ЗАМЕНА ВОДЯНОГО НАСОСА 65128 НА 65131

ТЕХНИЧЕСКАЯ ИНФОРМАЦИЯ № 1096

Mercedes Benz	E-Klasse (W212)
	C-Klasse (W203 / W204)

M 271.952
M 271.860 / M 271.820

Рис. 1: Водяной насос 65131

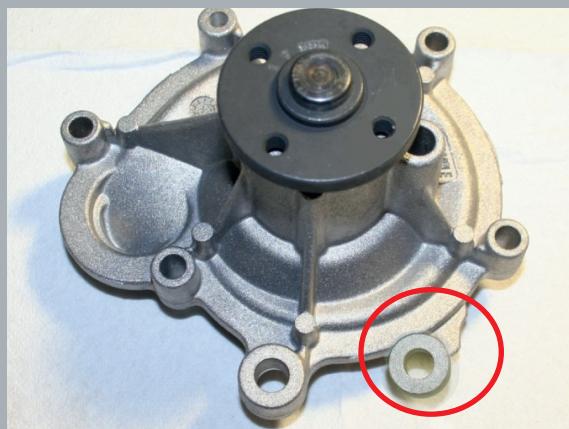
Производителем водяной насос 65128 был заменён на водяной насос 65131.

В водяном насосе 65131 на корпусе находится дополнительное крепёжное отверстие.

Водяной насос 65131 можно использовать для замены водяного насоса 65128.

Однако в обратном случае водяной насос 65128 **НЕЛЬЗЯ** использовать для замены водяного насоса 65131.
